Deel P 400	Groep 23
Betreft vlotterkamer ventilatie B18KPD	NO. NL459
	Datum 900720

Service Bulletin

Onderwerp: - inhouden bij accelereren
- slechte drive-ability bij constante snelheid
- slechte drive-ability bij file rijden

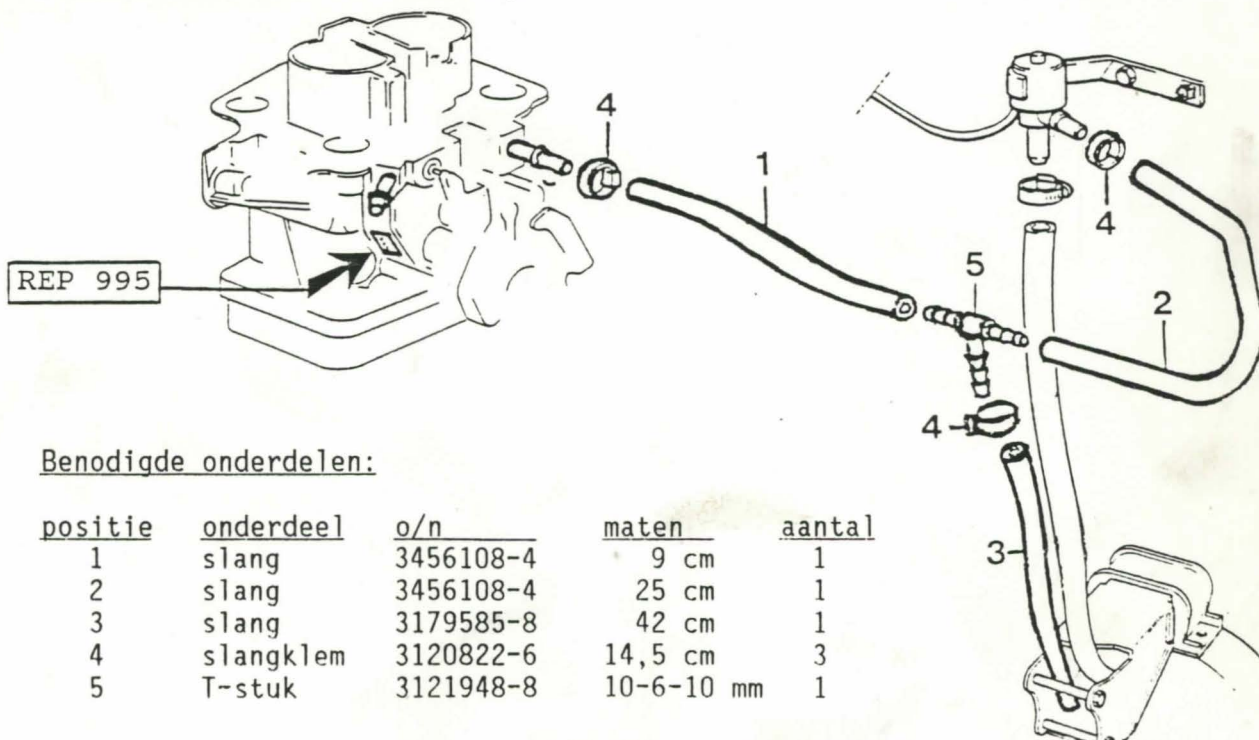
Geen constante vlotterkamer ventilatie bij B18KPD motor met een "Rep 995" carburator.

Monteer een T-stuk in de bestaande vlotterkamer ventilatieslang zoals in onderstaande tekening.

positie	onderdeel	o/n	maten	aantal
1	slang	3456108-4	9 cm	1
2	slang	3456108-4	25 cm	1
3	slang	3179585-8	42 cm	1
4	slangklem	3120822-6	14,5 cm	3
5	T-stuk	3121948-8	10-6-10 mm	1
